改善箇所説明図

アクティブ コーナリング
エンハンスメント用パイプ

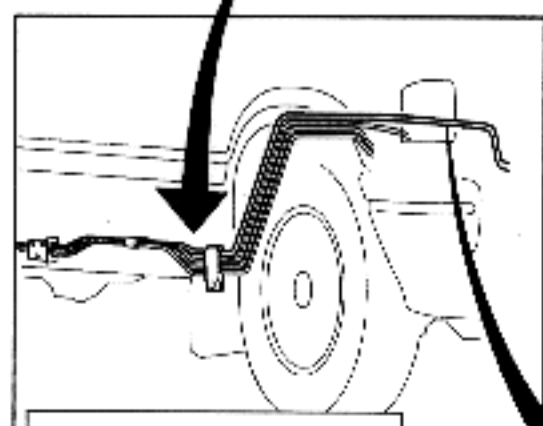
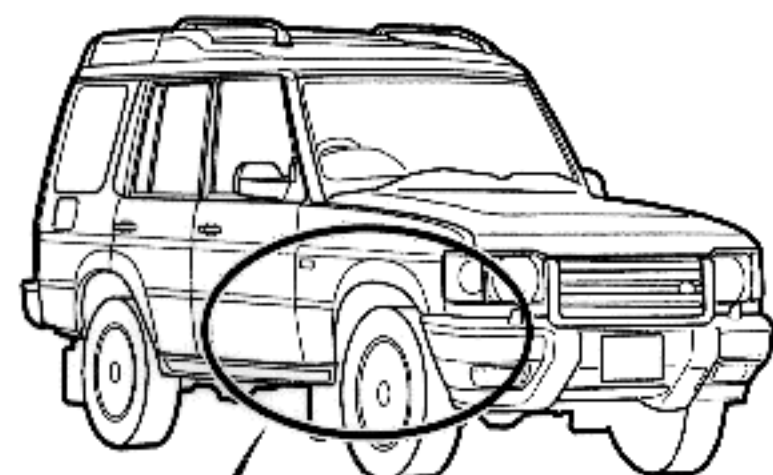
基準不適合箇所

緩衝装置のアンチロールシステム（横揺れ防止機構）において、原動機室内の油圧配管の設計に一部不適切なものがあり、このままの状態で使用が続けると、振動により当該配管と油圧ポンプの接続部付近が破損し、オイルが漏れ、最悪の場合、火災に至るおそれがある。

改善の内容

全車向点検し、当該油圧配管中のゴム製ホースのカシメ部が3箇所の場合は当該油圧配管を良品と交換する。

良 品	不 良 品
カシメが4箇所 識別：カシメが4箇所(ラバーブーツ内に1箇所)	カシメが3箇所 識別：カシメが3箇所(ラバーブーツ内に1箇所)
